Objet : Avis de la CLE sur le projet d'extension de carrière SOCARL à Maubourguet

V/Réf. : Dossier 65-2020-24

Analyse détaillée du dossier d'extension de carrière à Maubourguet

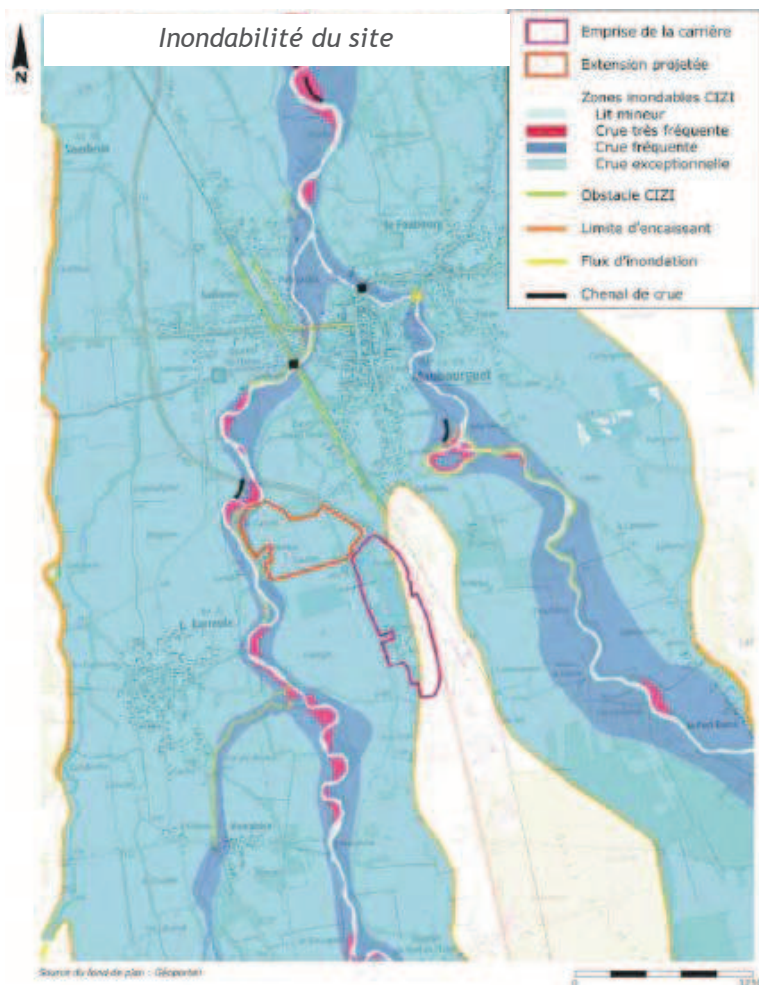
Enfin, les lacs disposent d'une surverse vers le ruisseau de Bourg Vieux, situé le long de la route à l'ouest de la carrière actuelle et au nord-est de l'extension prévue. Cela engendre un transfert des eaux de la nappe (qui alimente les plans d'eau) vers le milieu superficiel, le ruisseau de Bourg Vieux étant un affluent de l'Echez. Actuellement (carrière existante), 310 m³/h sont ainsi transférés vers le réseau superficiel. En situation de remblai partiel, il devrait atteindre 800 à 900 m³/h, répartis entre le fossé nord et le ruisseau du Bourg Vieux. En situation post-ISDI, jusqu'à

1 500 m³/h pourraient ainsi être transférés en hautes-eaux. Cette augmentation n'engendre pas de débordement supplémentaire sur le site. Pour le garantir, **l'entretien du ruisseau de Bourg Vieux** (entretien de la végétation avec des méthodes douces, pas de curage sauf événement exceptionnel le justifiant) sera effectué régulièrement afin de maintenir des capacités d'écoulement suffisantes.

Prise en compte de l'espace de mobilité admis

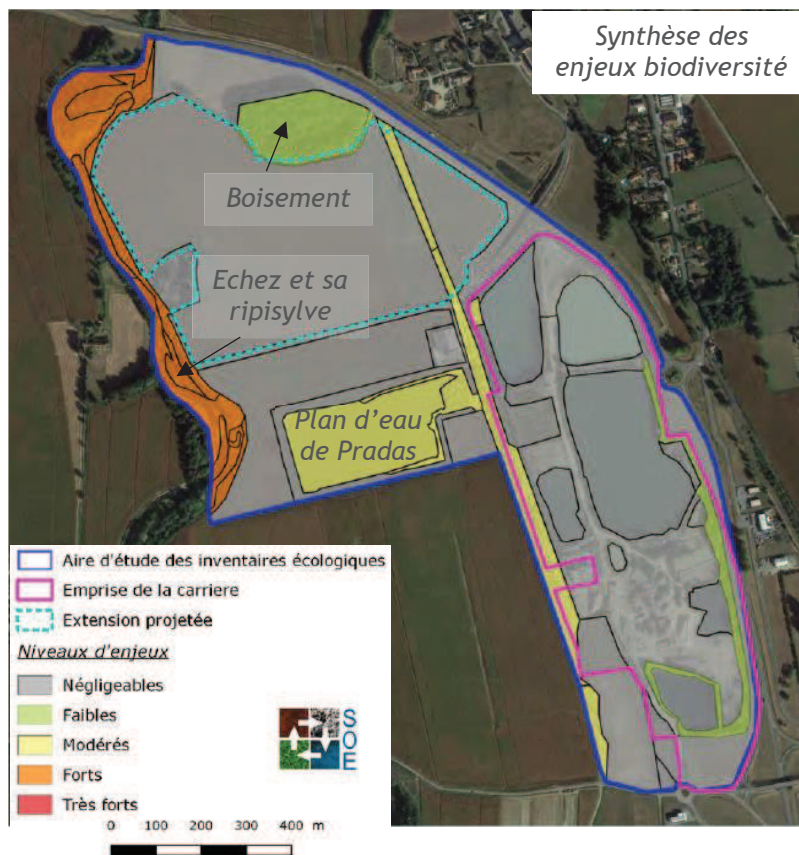
L'Echez fait l'objet d'une démarche d'espace de mobilité par le syndicat de rivière local. Cette donnée ne semble pas avoir été mobilisée dans le cadre de la présente étude. Une nouvelle analyse de la mobilité de l'Echez a donc été effectuée. Après vérification, les résultats sont similaires au droit du site.

La réglementation prévoit un retrait de la zone d'exploitation à 50 m du lit mineur. Le pétitionnaire a choisi de fixer la **limite d'exploitation à 50 m de la limite de l'espace de mobilité admis** afin de s'assurer de respecter cette distance malgré la dynamique de l'Echez. Aucun nouvel enjeu ne sera donc implanté dans l'espace de mobilité admis.
